## **Stellungnahme Anwohner zur Umfahrung Kirchtrudering**

### **Referat für Stadtplanung und Bauordnung Entwurf Stand 12.05.2011**

Sitzungsvorlagen Nr. 08-14/V 06382 (12.5.2011)

**Darstellung der Planvarianten:**

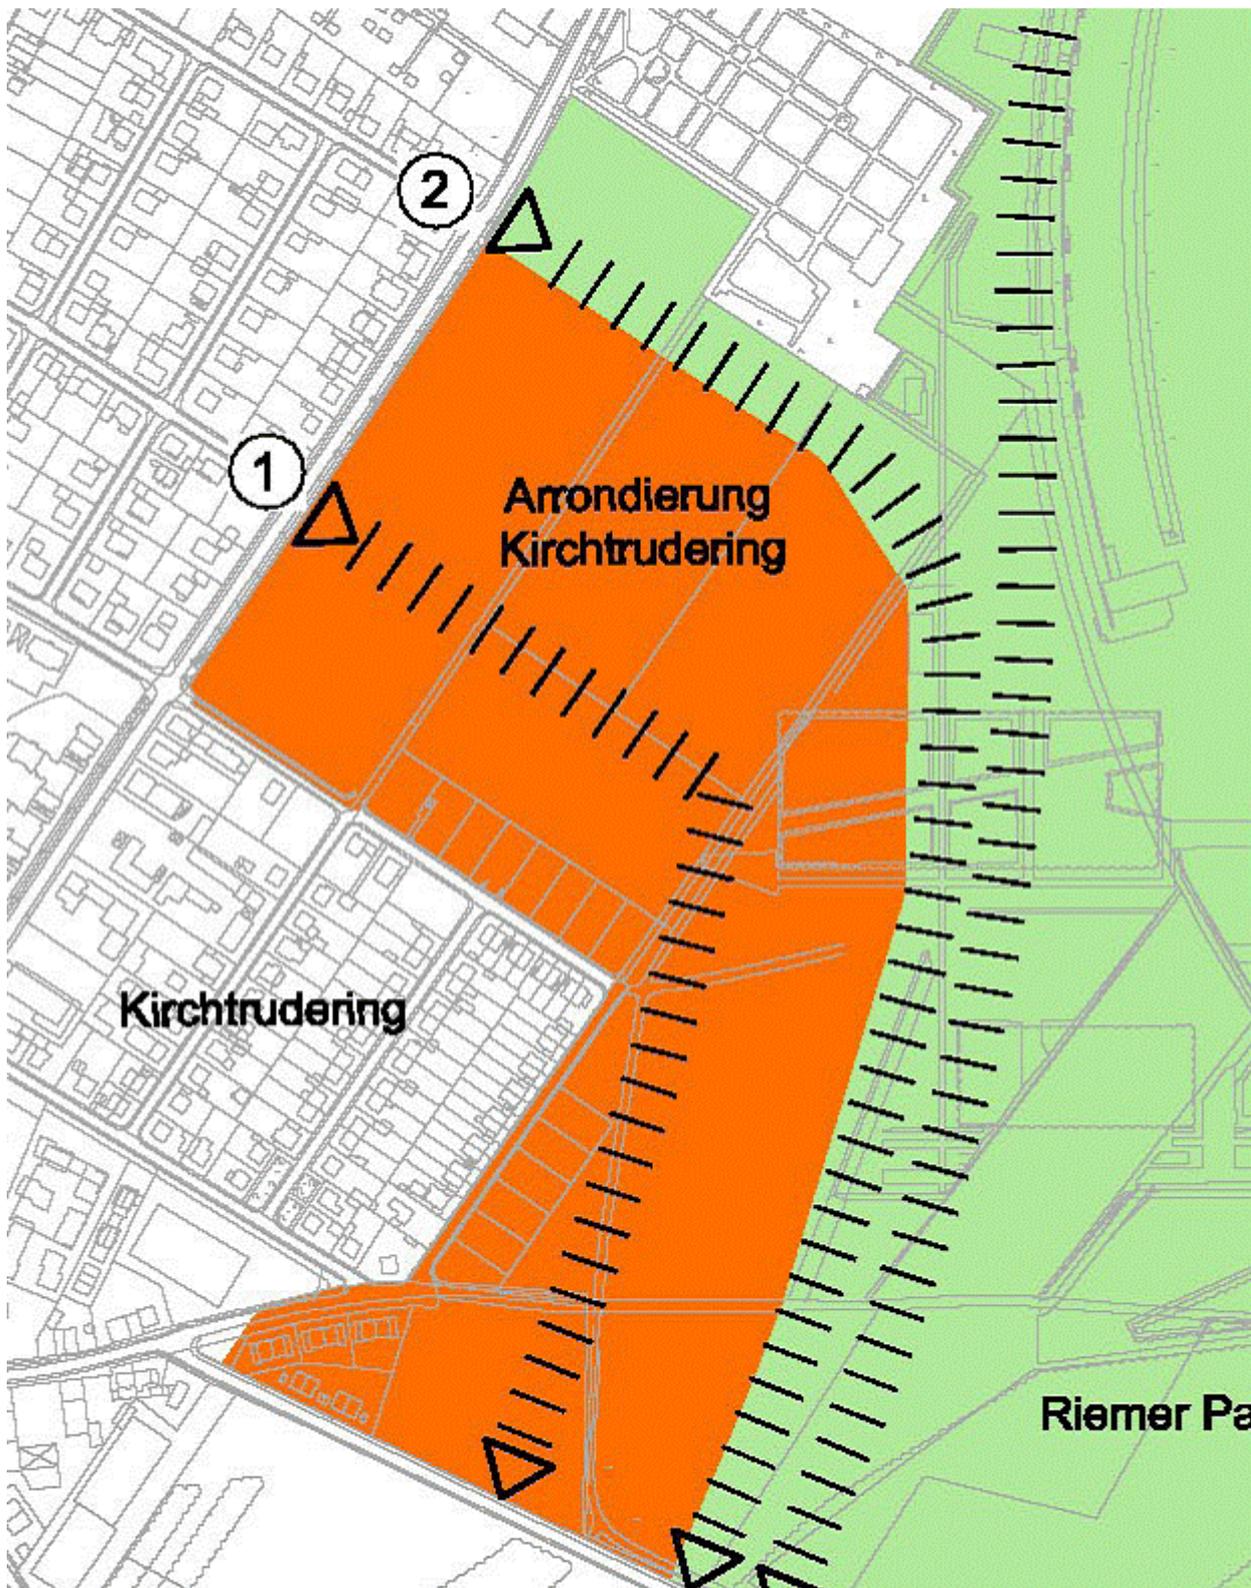
- Die Straße Am Mitterfeld ist in diesem Bereich nur westlich auf einer Länge von gut 0,5 Km wohnbebaut. Die östliche Straßenseite ist fast ausschließlich gewerblich bebaut. Die Trassenvariante 1 mit einer Länge von knapp einem Kilometer und beidseitiger Wohnbebauung belastet infolgedessen 3 bis 4- mal so viele Anwohner.

- Die vorgeschlagene Trassenführung 1 als Hauptsammelstraße die laut Gutachten diejenige mit den wenigsten Nachteilen sei, ist nach unserer Einschätzung die schlechtest mögliche dreier nicht geeigneter Umfahrungsvarianten: Offensichtlich ist sie vom Wunsch nach kürzest möglicher Streckenführung (= schneller Bau und geringe Kosten) getragen.

- Diese kürzest mögliche Strecke zieht zusätzlichen Durchgangsverkehr an. Um das Wohngebiet attraktiv zu machen, ist die zweckmäßigste Lösung eine Erschließungstrasse, was auch den Wert der Grundstücke erhält.

- Eine Umfahrungsstraße ist nicht zukunftssicher, denn sie zerschneidet das neue Wohngebiet Bauabschnitt 5 unnötigerweise in 2 Teile. Die Logik einer Umfahrung ist sehr kurzfristig gedacht. In einer überschaubaren Anzahl an Jahren werden sich die Anwohner dort links und rechts gegen den Verkehr wehren.
